工程变更通知书 (ECN)

变更申请时间	2024/4/1	项目代码/名称	重汽出口车	ECR编号	ECR0010308	变更紧急度	C类
客户名称	重汽	提出人	<input type="checkbox"/> 客户 <input checked="" type="checkbox"/> 公司 <input type="checkbox"/> 供应商	ECN编号	ECN0005522		
总成名称				总成件号/QAD号			
零/部件名称	减震器上框后横梁/后罩壳固定钣金			零/部件件号/QAD号	SHT0010215/SHT0015265		
项目阶段	<input type="checkbox"/> PCP 阶段 <input type="checkbox"/> ED 阶段 <input type="checkbox"/> ET 阶段 <input type="checkbox"/> PT 阶段 <input checked="" type="checkbox"/> SOP 阶段			变更零件类型	<input checked="" type="checkbox"/> 自制件 <input type="checkbox"/> 采购件 <input type="checkbox"/> 外协件		
更改类型	<input checked="" type="checkbox"/> 设计 <input type="checkbox"/> 工艺 <input type="checkbox"/> 模具 <input type="checkbox"/> 夹具 <input checked="" type="checkbox"/> 检具 <input type="checkbox"/> 试验\检测方法 <input type="checkbox"/> 原材料 <input type="checkbox"/> 重要二次配套 <input type="checkbox"/> 其他:						
更改原因	<input checked="" type="checkbox"/> 改进措施 <input type="checkbox"/> 预防措施 <input type="checkbox"/> VA/VE <input type="checkbox"/> 客户要求 <input checked="" type="checkbox"/> 其它			是否需提交客户批准	<input type="checkbox"/> 是 <input checked="" type="checkbox"/> 否 <input type="checkbox"/> N/A

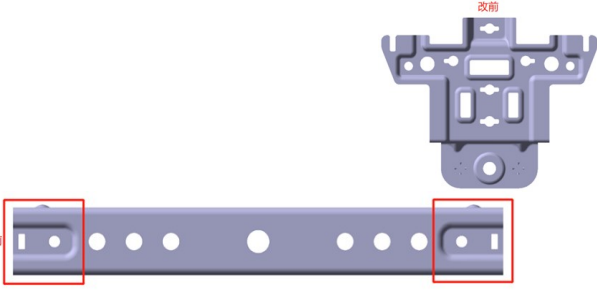
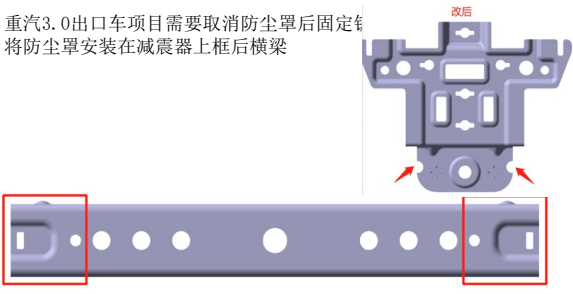
更改等级	<input type="checkbox"/> 级别1		<input type="checkbox"/> 级别2		<input checked="" type="checkbox"/> 级别3		<input type="checkbox"/> 级别4
	较大的更改: 该更改将影响产品的外形、安装或功能		重要的过程更改: 对客户而言该更改有明显的外观变化		对产品成本、库存、质量成本等影响的更改, 对客户无直接影响		1. 文件、试验、工作流程等附带的更改 2. 内部流程或工艺更改 该更改对客户、产品成本或库存无影响
变更申请内容	变更申请前: SHT0010215-减震器上框后横梁 版本C SHT0015265-后罩壳固定钣金 版本A			变更申请后: SHT0010215-减震器上框后横梁 版本D 加强筋缩短, 增加防尘罩安装孔 SHT0015265-后罩壳固定钣金 版本B 增加防尘罩安装孔

变更来源: 重汽3.0出口车项目需要取消防尘罩后固定罩, 将防尘罩安装在减震器上框后横梁			
				是否影响其它项目? (下列填写项目名称)		<input type="checkbox"/> 是	<input checked="" type="checkbox"/> 否
验证\试验方式		<input checked="" type="checkbox"/> 样件验证 <input type="checkbox"/> 小批试装 <input type="checkbox"/> 需路试 <input type="checkbox"/> 内部试验 <input type="checkbox"/> 委外试验 <input type="checkbox"/> 客户试验/验证/装车 <input type="checkbox"/> 其他 ()				是否影响制造过程	
						<input type="checkbox"/> 是	<input checked="" type="checkbox"/> 否
是否影响物流			<input type="checkbox"/> 是 <input checked="" type="checkbox"/> 否		批准后进行更改所需时间		14个工作日
主送单位		研究院各部门、各工厂部门					
发放部门		<input checked="" type="checkbox"/> 制造厂 <input checked="" type="checkbox"/> 财务部 <input checked="" type="checkbox"/> 前期采购部 <input checked="" type="checkbox"/> 营销部 <input type="checkbox"/> 物流部 <input type="checkbox"/> 质量部 <input checked="" type="checkbox"/> 前期质量部 <input checked="" type="checkbox"/> 工艺部 <input checked="" type="checkbox"/> 产品开发部 <input type="checkbox"/> 供应商 <input type="checkbox"/> 其它_____
